Дополнительная  
информация по доработке  
п/ф tcd027-02

Additional information for tcd027-02 mold adjustment

# Mold #: tcd027-02 (АГИЕ 105.00.00.02-12 Фасад)

Рис. 3/Fig.3

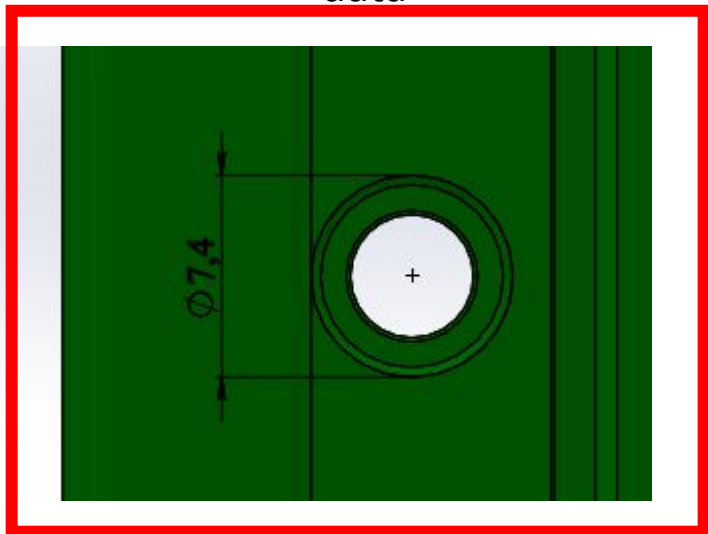
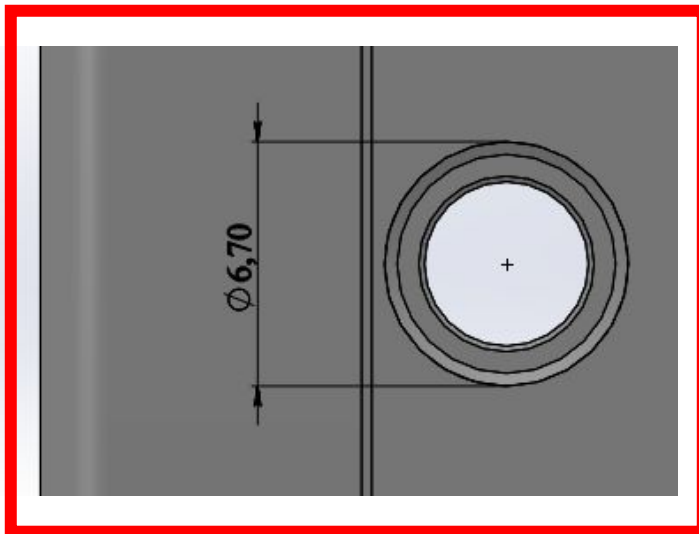
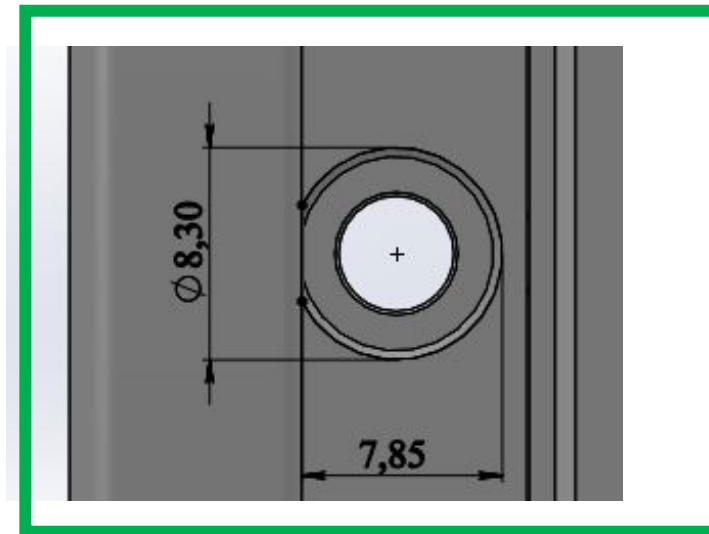
Конструкция элемента не соответствует модели. Необходимо доработать форму в соответствии с рисунком 3 (Design doesn't match CAD data. Mold design must be modified according Fig. 3).

Должно быть/Should be

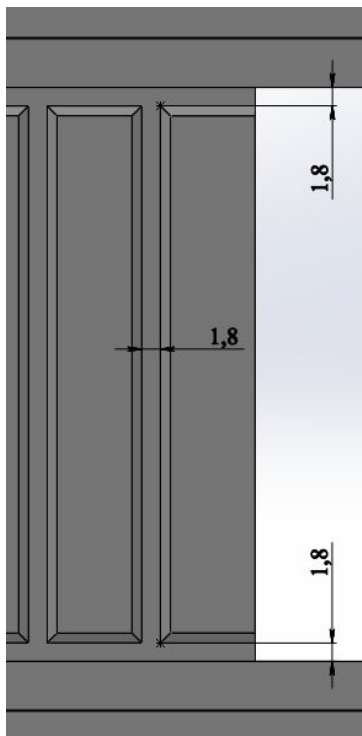
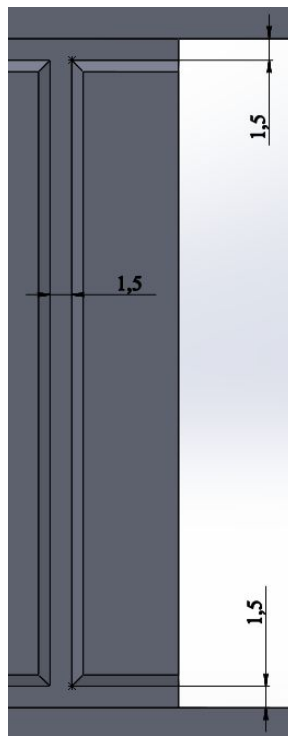
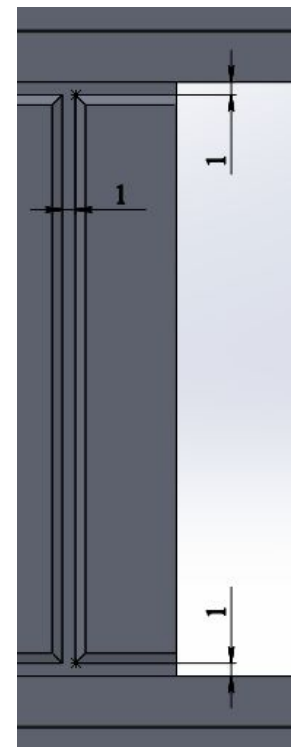
Ширина канавок, показанных на рисунке, не соответствует КД. В соответствии с требованиями ПМ ДМ, ширина канавки должна быть 1 мм (Grooves' width doesn't match CAD data. In addition, our company Marketing Department require groove should be 1 mm width).

Должно быть/Should be

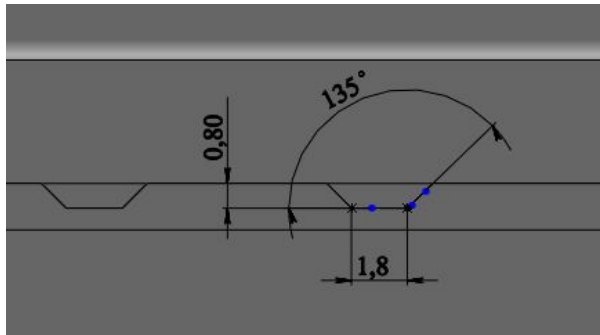
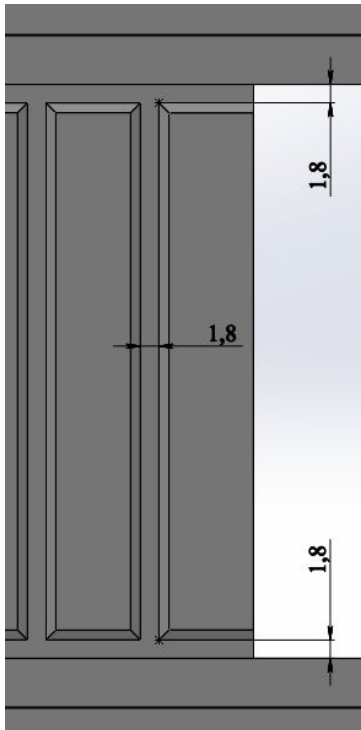
Подробнее о доработках на слайде 3 (More info for page 3).

Должно быть/Should be
